梁：H-588×300×12×20(SS400)
柱：H-500×300×16×25(SN490)

スプリットティ接合部リスト

S-301

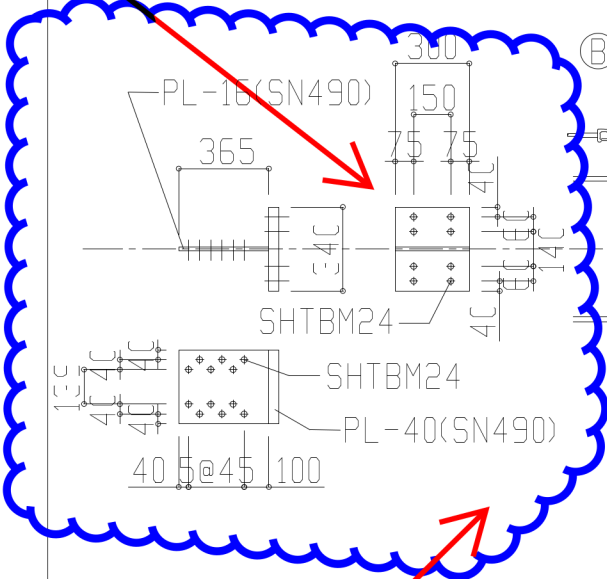
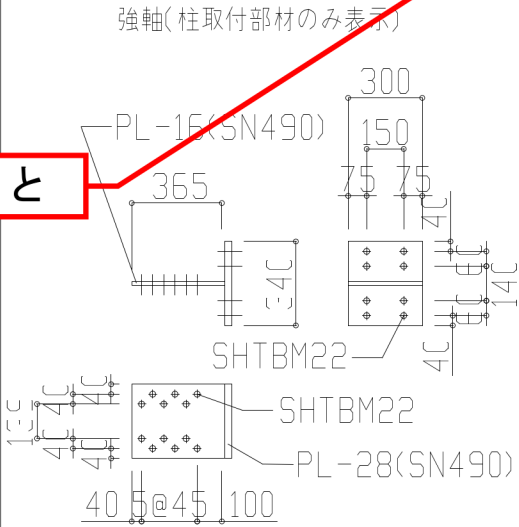
赤部分修正しました。
荒木2023年3月29日

そもそも、
片側4本打ちのディテールっ
て、ありなのかわかんない

$jMy > 1.5bMy$ ということ

ティフランジの板厚に対して、柱フランジ
は $1/2$ ぐらいになっているので、別途補
強がいるかもしれない。ちょっと柱側の検
討はやっていません、といいますか現
在Eurocodeで式探しています。

この部分がスプリットティの設計です。

一応なんとなく
レンチが入るよ
う設計していま
す。

$jMy > bMy$ ということ
